## 関電の高浜3・4号機使用済燃料ピットの臨界性に関する見解

### 関電が参考にした米国規格を適用すれば臨界の危険性が存在する

2010年12月13日

グリーン・アクション

高浜3・4号機使用済燃料貯蔵ピットAエリアに関する関電の中性子増倍率評価値と基準値

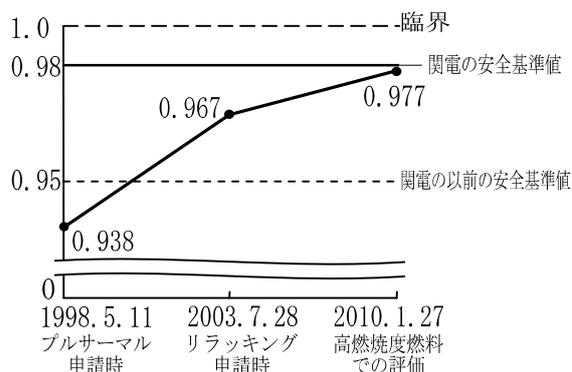
このような経過を経て、中性子実効増倍率は右図に見られるように増加し、関電が甘く定めた基準値0.98と比較してさえ、その差はわずか0.3%にまで接近した。このような異常な状態にこの貯蔵ピットはおかれているのである。
